**RELATÓRIO DE AUDITORIA DE OBRAS PÚBLICAS Nº.  
080101.01.03.03.261.0718**

Órgão Auditado:  
**Companhia de Água e Esgoto do Ceará - CAGECE**

Contrato Auditado:  
**Execução das Obras de Ampliação do Sistema de  
Reservação e Macrodistribuição de Água da Região  
Metropolitana – Reservatório do Taquarão e Adutoras**

**Figura 2 – Detalhe do nível da cota de fundo do reservatório**

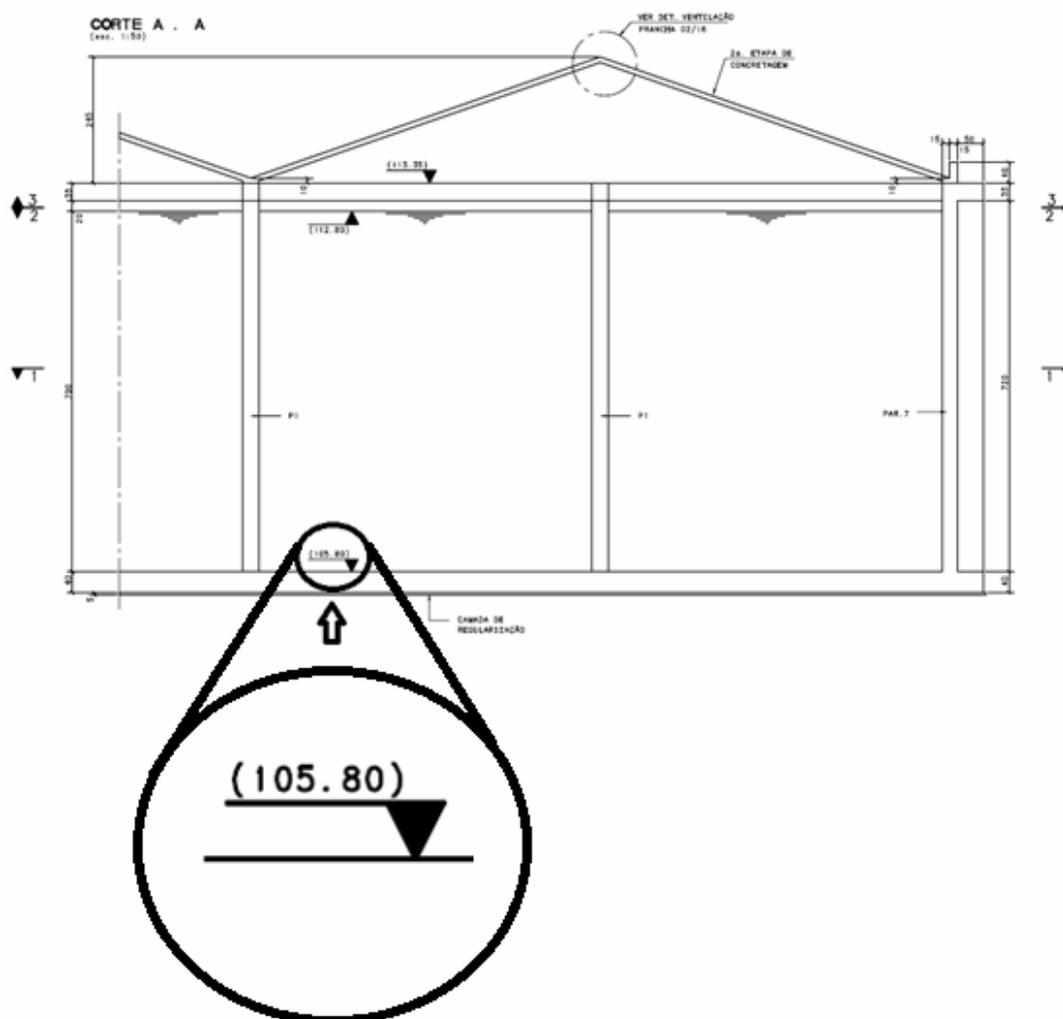
33. A equipe de auditoria constatou divergências no projeto executivo no que se refere às informações pertinentes do nível de fundo do reservatório. As peças gráficas presentes no projeto indicam que a referida cota deveria ser de **105,80 metros** (Figura 2).

34. Todavia, no documento “Projeto Executivo do Sistema Adutor e de Reservação”, a fls. 17, existe informação divergente do que foi especificado nas peças gráficas, conforme se observa na transcrição a seguir: “As águas tratadas na ETA Oeste serão recalçadas para o Reservatório Taquarão a ser implantado na cota **108,00 metros**, com capacidade para 80.000 m<sup>3</sup>” (negrito nosso).

35. Além disso, essa mesma informação consta no memorial de cálculo de perda de carga localizada e distribuída da tubulação, a fls. 24 do supracitado documento, onde consta que a cota do reservatório é de **108,00 metros** (ver Figura 3).

38. Dessa forma, foram solicitados esclarecimentos sobre a divergência entre as cotas previstas nas peças gráficas do projeto e no memorial de cálculo.

Com relação ao desenho apresentado no relatório de auditoria onde cita a cota de 105,80m, informamos que o mesmo faz parte do projeto estrutural elaborado pela Hepta Engenharia, presente no edital de licitação, anexo U.

Especificamente em relação a essa cota, trata-se de um equívoco na digitação da mesma (105,80m) por parte da empresa Hepta, conforme declaração em anexo (Anexo 02), uma vez que em todo o projeto hidráulico, memorial descritivo, orçamento e demais peças gráficas a cota de fundo especificada para o reservatório é de 108,00m, que foi a cota considerada para efeito de execução do Reservatório Apoiado.

No que se refere às divergências de cotas do fundo do reservatório apoiado, a CAGECE informou que o valor de 105,80 metros, constante da planta gráfica do projeto, se tratou de um equívoco de digitação por parte da empresa Hepta (responsável pelo projeto estrutural). Sendo considerada a cota de 108,00 metros para efeito de execução do reservatório apoiado.

Diante das informações apresentadas, entende-se que as inconsistências foram esclarecidas. Entretanto, ressalta-se a importância de que as informações constantes nas peças gráficas sejam compatíveis com os outros documentos do projeto básico.

**Recomendação nº. 080101.01.03.03.261.0718.002** – A CAGECE deve, doravante, certificar-se que não haja divergências relevantes entre o projeto gráfico e as demais peças do projeto de engenharia.

**Figura 4 – Detalhe do talude**

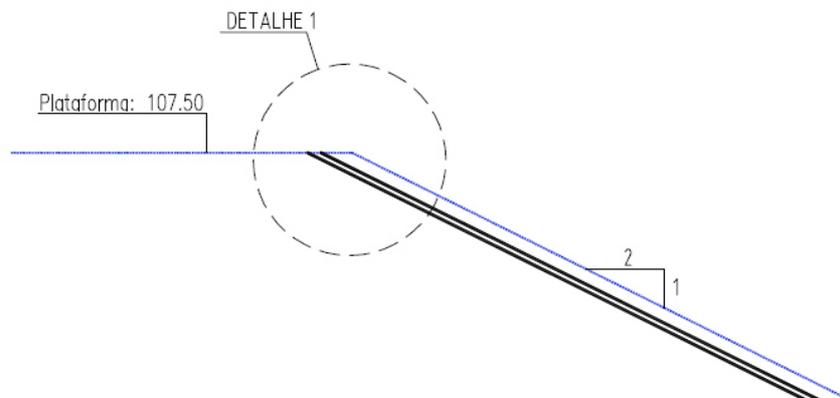
37. Destaca-se que, em visita ao local das intervenções, a auditoria constatou, com o auxílio do topógrafo da Contratada, que o nível de fundo do reservatório foi executado na cota de 108,00 metros.

Informamos ainda que a cota de terraplenagem foi executada na cota 107,50 metros. Ou seja, o nível da plataforma que foi utilizado para nivelamento é de 107,50 m que somado a laje de fundo (espessura de 0,40m), camada de concreto de regularização (espessura de 0,05m), piso cimentado e brita da drenagem sob o reservatório (0,05m) chega-se ao valor de 108,00m da cota de fundo do reservatório, prevista no projeto hidráulico e constatado pela própria auditoria in loco. Como forma de ilustrar, seguem anexas (Anexo 02) as fotos do período de execução do fundo do Reservatório Apoiado.”

**Figura 6 – Corte referente à forma de fundo**

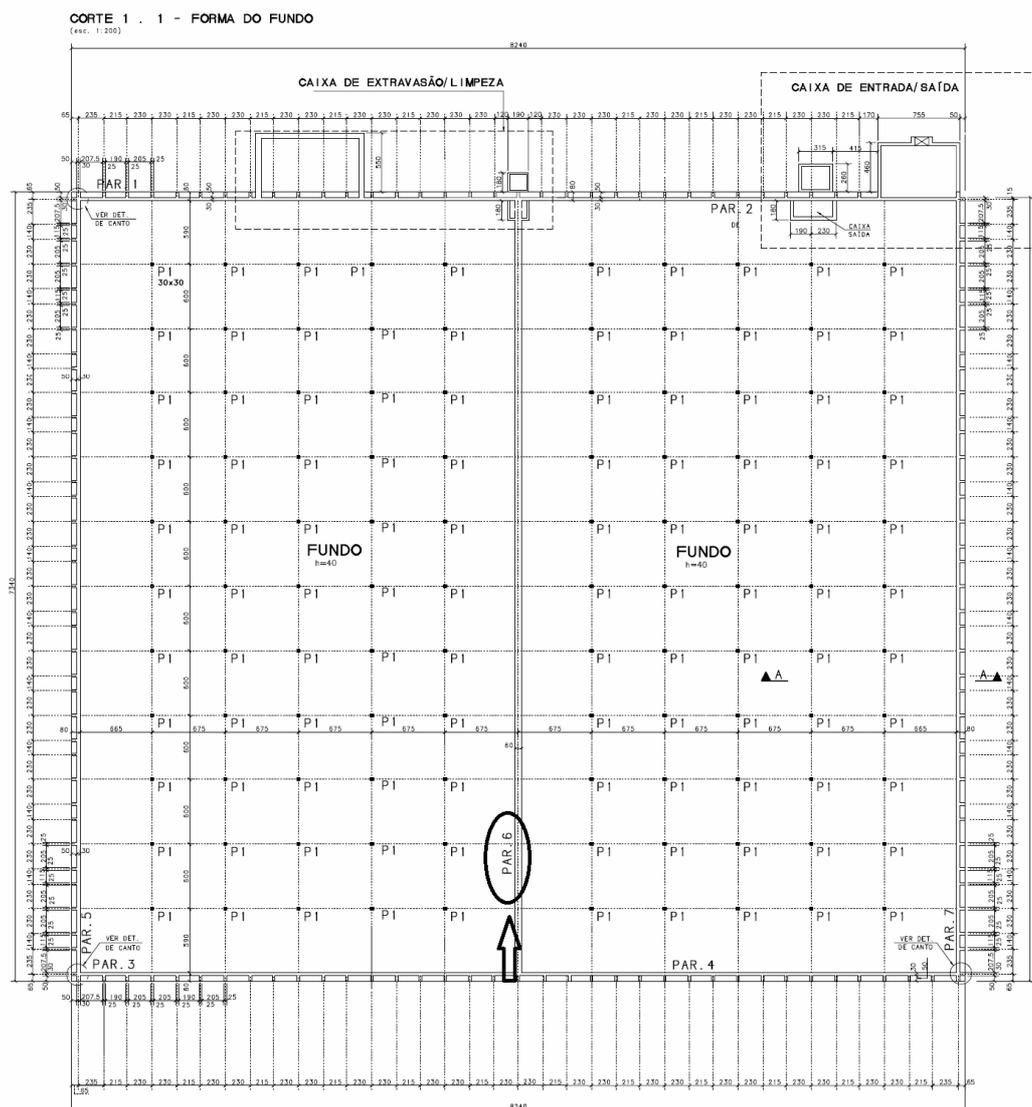
46. No documento “Projeto Executivo do Sistema Adutor e de Reservação”, a fls. 232, consta a prancha 01/16 que contém o desenho do “Corte 1.1 – Forma de Fundo”. Nesse desenho, representado por meio da Figura 6, constata-se a presença de uma parede cuja representação é dada pela legenda PAR.6 (devidamente indicada na Figura 6).

47. Entretanto, em inspeção ao local de implantação do Reservatório Apoiado do Taquarão, a equipe de auditoria constatou que a parede não foi executada durante a construção do reservatório, conforme demonstrado na Figura 7.

49. Considerando que a parede interna (PAR.6) possui 72 metros de comprimento, 0,6 metros de largura e 7,75 metros de altura, o volume total de concreto a ser empregado em sua execução é de  $334,8m^3$ . Utilizando como referência o item “06.04.02 - Concreto Usinado Bombeado Fck = 30mpa, Inclusive Lançamento e Adensamento” que possui preço unitário de R\$441,23, o valor a ser excluído da planilha orçamentária, referente ao emprego de concreto, deveria ser de **R\$147.723,80**.

50. Além disso, também deveria ter ocorrido um decréscimo no quantitativo do item “05.04.02 - Armadura CA-50A Média D= 6,3 A 10,0mm”, cujo preço unitário é de R\$7,38. Constatou-se que, para a execução da parede, deveriam ser utilizados 98.848Kg de Aço CA-50A, conforme consta no documento “Projeto Executivo do Sistema Adutor e de Reservação”, a fls. 226. Dessa forma, o valor a ser excluído da planilha orçamentária, referente à armadura CA-50A, seria de **R\$729.498,24**.

51. Assim, o valor total a ser excluído da planilha orçamentária, devido à não execução da parede interna (PAR. 6), deve ser de **R\$877.222,04** (não considerando os reajustes de preços ocorridos no período).

52. Dessa forma, foram solicitados esclarecimentos acerca do motivo da inexecução da parede interna do reservatório apoiado do Taquarão, e

No projeto hidráulico não há previsão de parede interna no reservatório de volume 40.000 m<sup>3</sup>, enquanto que o projeto estrutural previu tal compartimentação. A partir dessa situação, a CAGECE promoveu reunião técnica, envolvendo as áreas de engenharia, operação e empresa contratada para definição, em primeiro momento, da necessidade da compartimentação ou não, em função das condições oferecidas para as situações de manutenção e parada de emergência.

Foi verificado pelo calculista que a parede interna não tinha função estrutural e sua retirada, portanto, não traria problemas na estabilidade global do reservatório. Em anexo, segue a declaração da Hepta (Anexo 03), empresa responsável pelo cálculo estrutural do reservatório, sobre a retirada da parede, na qual é possível constatar que além da não funcionalidade estrutural, sua retirada ocasionaria em redução de esforço na laje inferior, diminuindo-se, como consequência, as quantidades de concreto e armadura.

Esta auditoria entende que o aditivo de supressão deve conter a alteração dos quantitativos referentes à exclusão da parede, cujo valor preliminar foi calculado por esta auditoria e apresentado no parágrafo 51 deste Relatório.

Entretanto, além dos quantitativos referentes à exclusão da parede, entende-se que deve ser realizado um novo cálculo com a redução do quantitativo de concreto e armadura da laje inferior, uma vez que, conforme relatado na manifestação da auditada, a exclusão da parede interna reduz o esforço na laje inferior, e, como consequência, reduz as quantidades de concreto e armadura.

**Recomendação nº. 080101.01.03.03.261.0718.004** – Formalizar, por meio de aditivo contratual, a supressão dos quantitativos referentes à exclusão da parede interna do reservatório e à diminuição dos quantitativos de concreto e armadura da laje inferior do reservatório.

**Figura 11 – Detalhes das dimensões dos tubos**

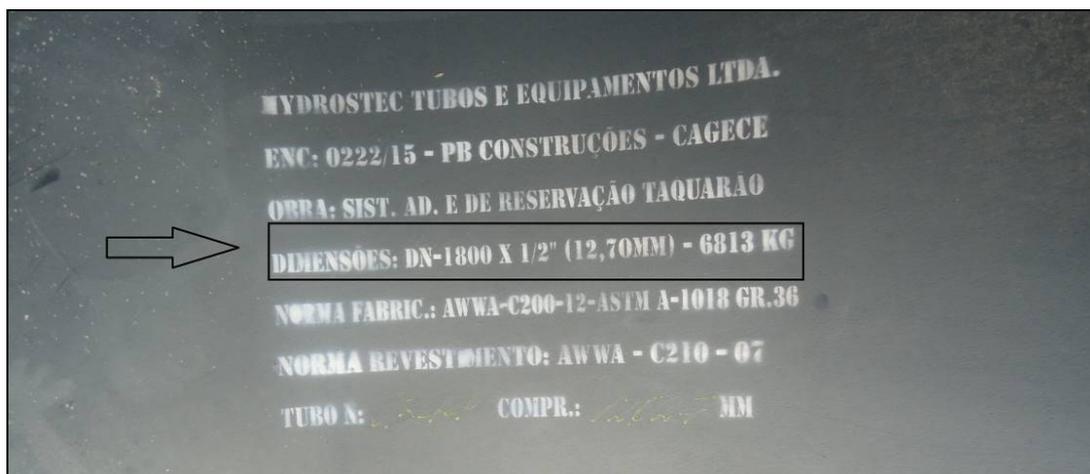
58. Em visita ao local de armazenamento dos tubos (Figura 9 e Figura 10), localizado nas coordenadas Longitude UTM 537012.00 m E e Latitude UTM 9577954.00 m S (Zona 24 M), a equipe de auditoria realizou inspeção das especificações do material referentes aos tubos de adução e recalque adquiridos pela Contratada (Figura 11).

planilha orçamentária indicavam que a mesma deveria possuir uma espessura de 7/16”.

Em sua resposta, a auditada enfatizou que foram fornecidos pela contratada os tubos com o mesmo diâmetro de 1800mm, mas com espessura superior, e que tal alteração trouxe apenas vantagens para a execução do projeto e não causou impacto financeiro ao erário.

Entretanto, não foi exposta a razão para não ter sido realizado aditivo para formalização da alteração da descrição do item na planilha orçamentária, uma vez que, mesmo não tendo impacto financeiro, houve alteração do item adquirido.

**Recomendação nº. 080101.01.03.03.261.0718.005** – Formalizar, tempestivamente, por meio de aditivo contratual, eventuais mudanças nos itens presentes na planilha orçamentária.

**Figura 12 – Localização das Jazidas e dos Bota-Fora divergem dos previstos em Projeto**

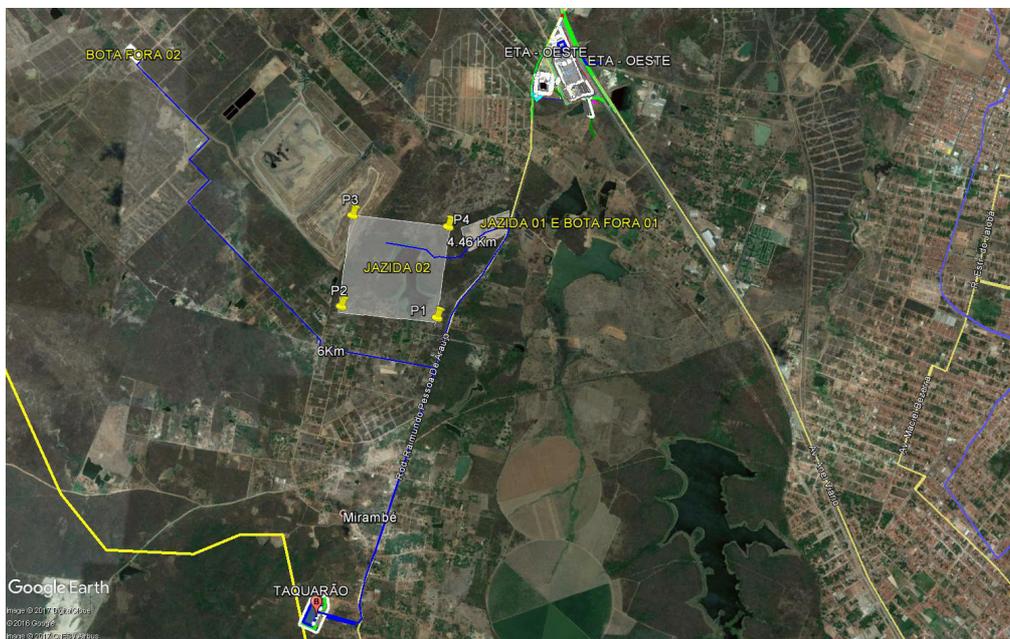
61. A auditoria visitou as áreas atualmente exploradas pela Contratada, sendo constatada a utilização de Jazida e Bota-fora divergentes das indicadas no Projeto. Observou-se que, em concordância com o Projeto, foi utilizado apenas o Bota-Fora 02. As Jazidas 01 e 02 e o Bota-Fora 01 não foram utilizados para a realização dos serviços. As localizações das Jazidas e dos

Bota-Fora previstos em projeto podem ser melhor identificadas por meio da Figura 12.

A área destinada ao Bota-fora 02, teve a sua utilização iniciada após a emissão da Autorização Ambiental Nº 05/17, emitida em 20/03/17, conforme documento e planta em anexo. Após a exaustão (saturação) desse bota-fora, foi utilizado como nova área para bota-fora, parte da área da jazida explorada (Jazida 03) conforme planta em anexo e Autorização Nº 21/17 (Bota-fora 03).

**Recomendação nº. 080101.01.03.03.261.0718.006** – Providenciar a reconformação da jazida, em conformidade com o disposto no Plano de Recuperação de Área Degradada – PRAD.
